INFO TECHNIQUE

Différentes poulies de renvoi montées

sur le tendeur réf. 534 0243 10 dans les moteurs essence et diesel

Constructeur : Mercedes-Benz

Photo 1 : Bloc tendeur réf. 534 0243 10

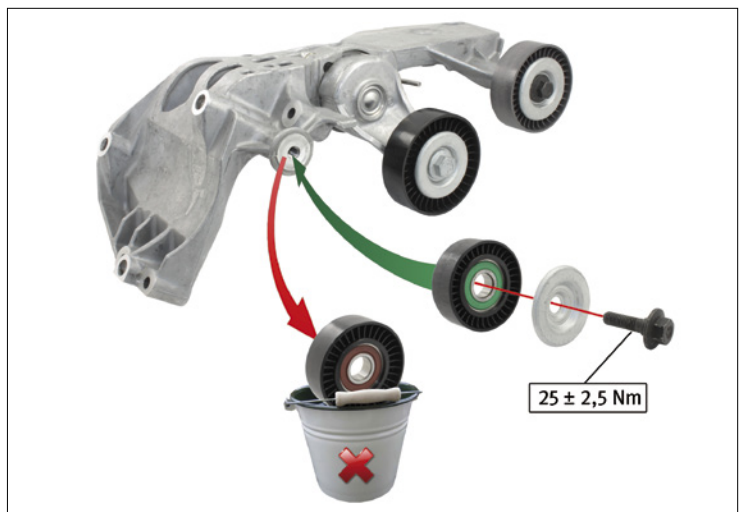
A la livraison, le tendeur est pourvu de poulies de renvoi destinées à des véhicules équipés de moteurs essence.

Pour l'utilisation dans les moteurs diesel mentionnés ci-dessus, la poulie de renvoi de gauche réf. 532 0404 30 doit être remplacée par la poulie de renvoi réf. 532 0406 30 (photo 2).

Avant la pose, vérifiez impérativement que le bloc tendeur est équipé de la bonne poulie de renvoi!

Photo 2 : Poulie de renvoi réf. 532 0404 30 pour véhicules avec moteur essence (à gauche) et poulie de renvoi réf. 532 0406 30 pour véhicules avec moteur diesel (à droite).

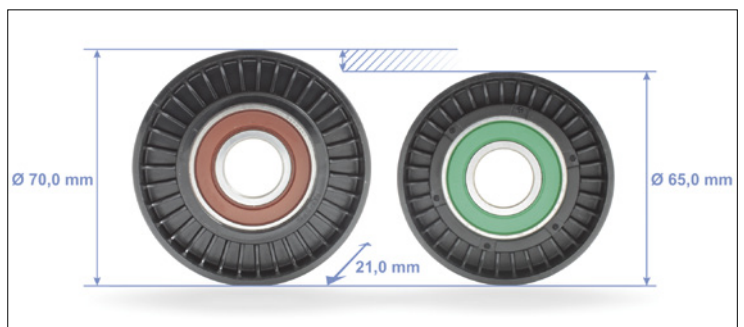
La poulie de renvoi réf. 532 0406 30 destinée aux moteurs diesel a un diamètre inférieur à celle portant la réf. 532 0404 30 (photo 2).

La poulie de renvoi pour moteurs diesel n'est pas comprise dans la livraison et doit être commandée séparément.
